### Odpowiedzi i wyjaśnienia do wniosku z dnia 18.12.2023.

#### „Przebudowa ul. Słonecznej w Kudowie-Zdroju”

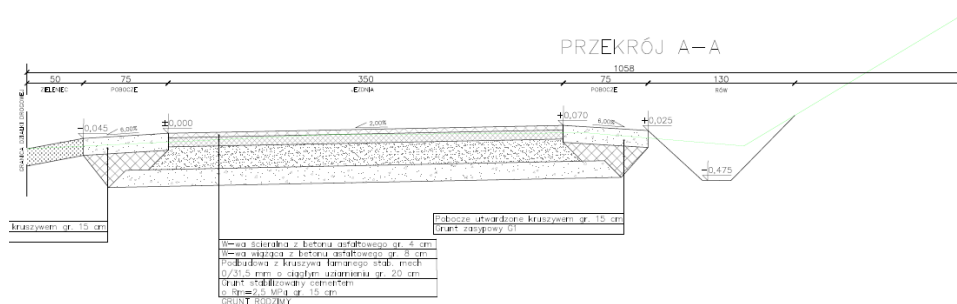
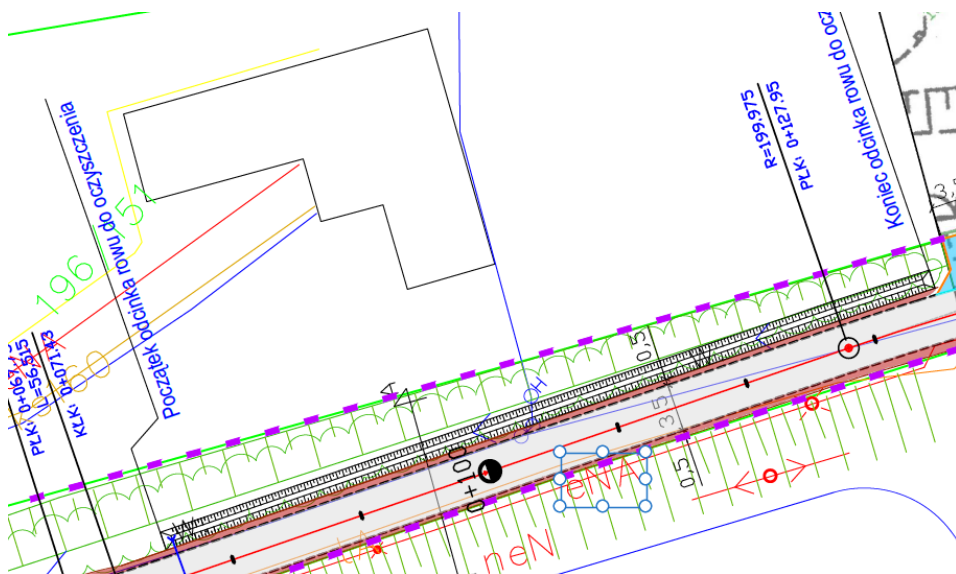
Zgodnie z Dokumentacją Projektową (zadanie nr 2 odc. A) na odcinku od km ok. 0+075 do km 0+135 należy wykonać oczyszczenie rowu. Zgodnie z złączonym przekrojem A-A zabieg ten będzie wymagał podcięcia skarpy, która jest porośnięta drzewami. Czy Zamawiający przewiduje wycinkę zlokalizowanych w tym obszarze drzew i jeżeli tak czy posiada stosowne decyzje administracyjne do jej realizacji?

Zamawiający informuje, że rów na odcinku 0+075 – 0+135 należy oczyścić z zalegających resztek roślinności i mułu tak, aby umożliwić spływ wody w kierunku przepustu. Zakres wymaganych prac nie przewiduje podcinania skarpy ani wycinki drzew.
